## Relatório de Fiscalização

### RELATÓRIO DE FISCALIZAÇÃO TÉCNICA DOS SISTEMAS DE ÁGUA E ESGOTO DO MUNICÍPIO DE TAMBAÚ

PRESTADOR: DEPARTAMENTO MUNICIPAL DE ÁGUA E ESGOTO DE TAMBAÚ (DEMAET)

Verificação de Não Conformidades

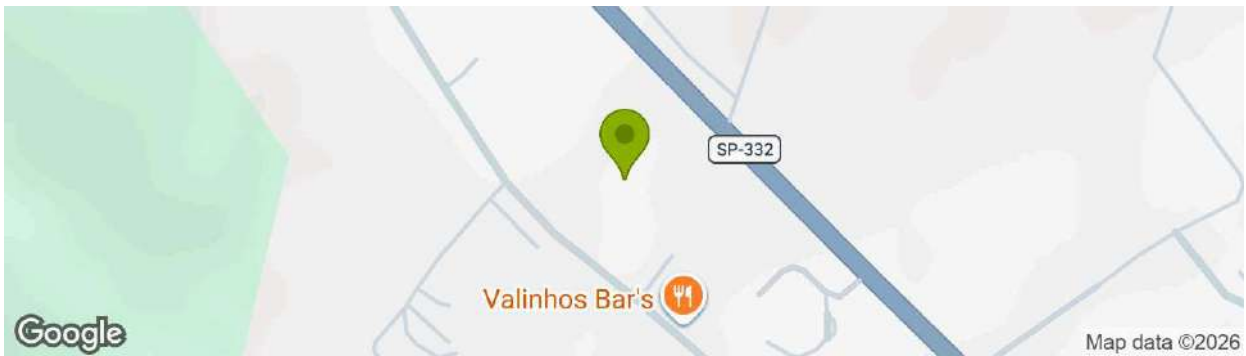
[RES6.14] Ausência de manutenção, limpeza, conservação e segurança

**Não Conforme**

[RES6.14] Observações

O reservatório não possui tubulação para descarga de fundo (item 5.11 da NBR 12217/1994, "Deve ser prevista descarga de fundo, situada abaixo do nível mínimo, com diâmetro não menor que 0,15 m.")

Fotos de RES6.14

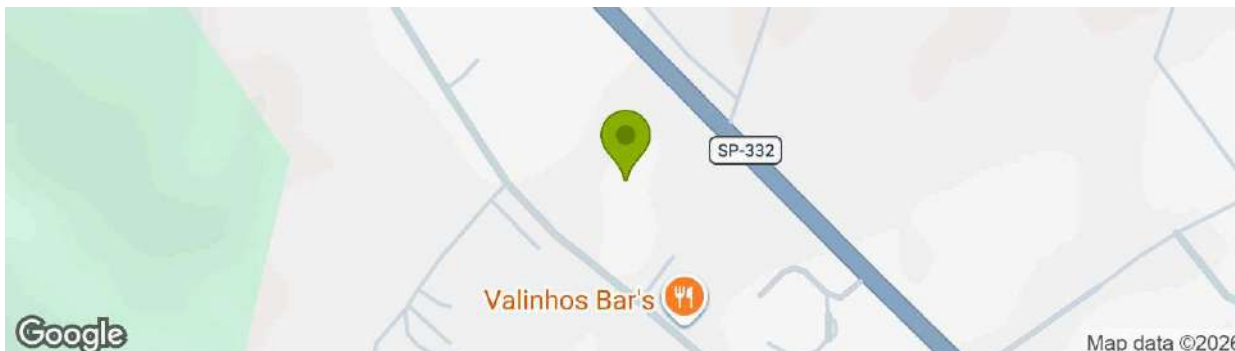
[RES6.14] Ausência de manutenção, limpeza, conservação e segurança

**Não Conforme**

[RES6.14] Observações

Reservatório apresenta corrosão, sendo necessário tratamento da corrosão e pintura para proteção.

Foto 1 - Reservatório apresenta corrosão.

Foto 2 - Reservatório apresenta corrosão.

#### Fotos de [EEA4.10]

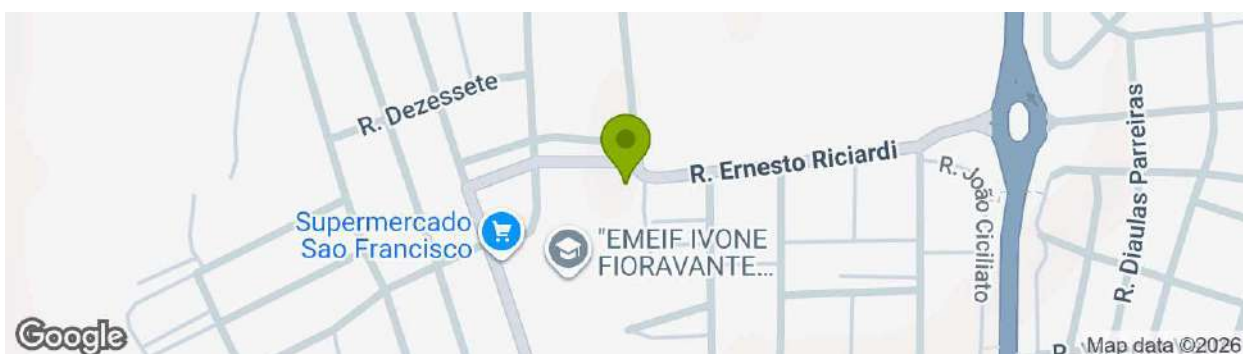
[EEA4.10] Ausência de manutenção, limpeza, conservação e segurança

Não Conforme

[EEA4.10] Observações

Foi observado que o piso no interior da unidade apresenta cortes e valetas com tubulação exposta. Resíduos de entulho

estão depositados em um canto e a valas abertas permanecem sem fechamento, havendo risco de acidente. É necessário realizar o fechamento das aberturas no piso e a remoção do entulho depositado na unidade.

**Foto 1** - Cortes no piso e valas abertas.

**Foto 2** - Cortes no piso e valas abertas. Entulho depositado na unidade.

Fotos de [EEA4.9]

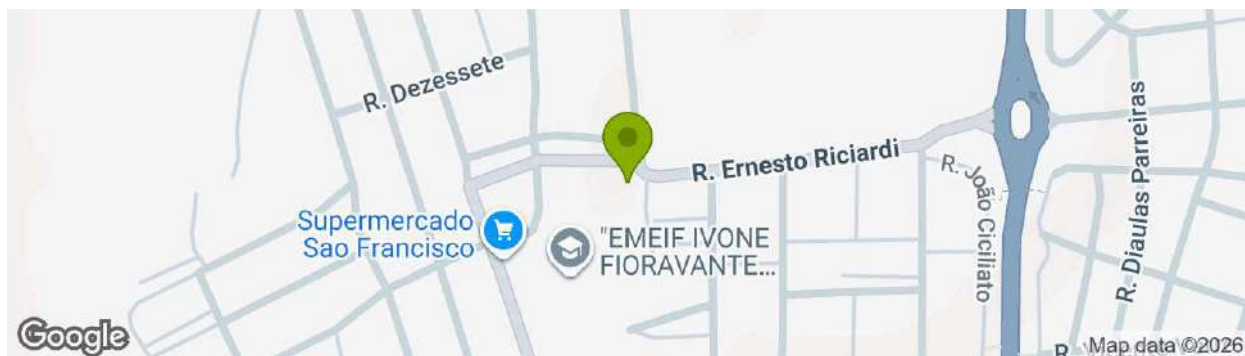
[EEA4.9] Extintor de incêndio com validade expirada

[EEA4.9] Observações

Extintor de incêndio presente na unidade apresenta validade vencida. Não conformidade em aberto com emissão de auto de multa recentemente e em fase recursal.

**Foto 1** - Extintor de incêndio presente na unidade apresenta validade vencida.

**Foto 2** - Extintor de incêndio presente na unidade apresenta validade vencida.

**Foto 3** - Extintor de incêndio presente na unidade apresenta validade vencida.
